LANGE Aviation	Lange Aviation GmbH	Technische Mitteilung TM 904-8 Teil 2 <i>Technical Note TN 904-8 Part 2</i>	Seite Page 1
	Brüsseler Str. 30 D-66482 Zweibrücken	Aufrüstung GSM-Modul <i>Upgrading GSM-module</i>	von of 9
Gegenstand <i>Subject</i>	Aufrüstung GSM-Modul (optional) <i>Upgrading GSM-module (optional)</i>		
Betrifft <i>Affected</i>	E1-Antares (Antares 20E) <i>E1-Antares (Antares 20E)</i>		
Datum <i>Date</i>	20.03.2019		
Dringlichkeit <i>Urgency</i>	Entfällt, da optionale Maßnahme <i>Not applicable, optional measure</i>		
System- voraus- setzungen	<i>Durchführung von TM 904-8 Teil 1 - Softwareupdate V7.10</i>		
System requirements	<i>Implementation of TN 904-8 part 1 - software update V7.10</i>		
Personal	Die Maßnahme kann nur durch geschultes Personal des Herstellers durchgeführt werden.		
<i>Personell</i>	<i>The measure can only be performed by schooled manufacturer staff.</i>		
Prüfung und Freigabe	Die Maßnahme ist entsprechend der geltenden Regelungen von geeignetem Prüfpersonal nach Part 66 (Instandhaltung) zu prüfen. Vom Hersteller werden folgende Unterlagen vorgelegt, die von geeignetem Prüfpersonal nach Part 66 (Instandhaltung) auf Vollständigkeit zu prüfen sind:

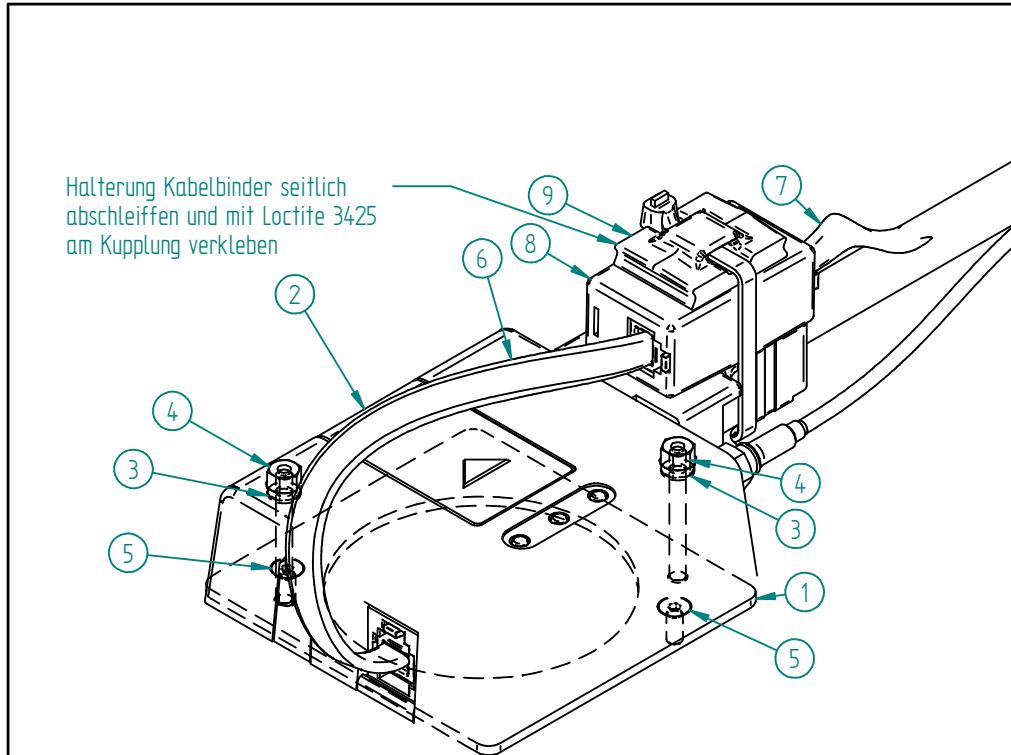
2.2 Einbau neues GSM-Modul					
SIM-Karte in neues GSM-Modul einbauen				<input type="checkbox"/>	_____
Adapterplatte entsprechend E1-A 480.0 auf Haltebock installieren				<input type="checkbox"/>	_____
Neues GSM-Modul entsprechend E1-A 480.0 auf Adapterplatte installieren				<input type="checkbox"/>	_____
Neue Antenne in Flugzeug installieren				<input type="checkbox"/>	_____
Antennenkabel an neuem GSM-Modul installieren				<input type="checkbox"/>	_____
D-Sub Stecker an neuem GSM-Modul installieren				<input type="checkbox"/>	_____
Adapterkabel mit Kupplung entsprechend E1-A 480.0 installieren				<input type="checkbox"/>	_____
RJ12 Stecker in Kupplung einstecken				<input type="checkbox"/>	_____

Alle Gewinden mit Loctite 243 sichern.
Sicherungslack anbringen
